SERVICE team

GB Contents 2008

BLAUPUNKT SERVICE INFORMATION

Fig. 1, Annex 1

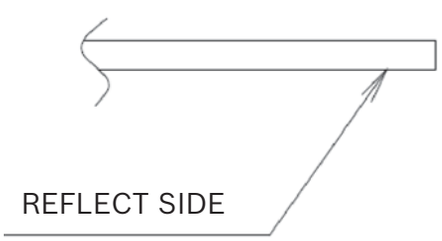
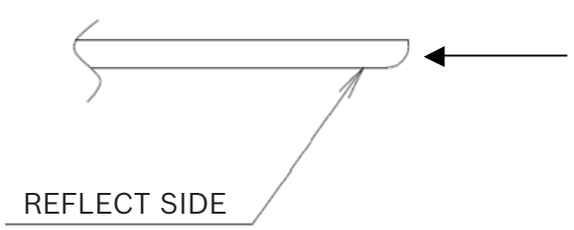
Beanstandung: Original oder selbst gebrannte CDs werden nicht abgespielt, Gerät zeigt „CD-ERROR“.

Ursache: HW-Fehler, CDs mit rundem Rand (sh. Abb. 1) werden nicht erkannt.

Complaint: Original CDs or self-burnt CDs are not played, Device displays „CD-ERROR.

Cause: HW error, CDs with a round edge (see Fig. 1) are not identified.

Maßnahme: Im Beanstandungsfall muss das CD/MP3-Laufwerk durch ein CD/MP3-Laufwerke desselben Typs (8 638 813 188, 189 oder 190) aus unserem Ersatzteillager ersetzt werden.

An den Laufwerken in unserem Ersatzteillager ist eine mechanische Änderung eingeflossen, mit der dieser Fehler verhindert wird.

Remedy: In case of complaints, replace the CD/MP3 drive by an CD/MP3 drive of the type (8 638 813 188, 189 or 190) from our spare part warehouse.

The drives in our warehouse were changed mechanically to prevent this defect.
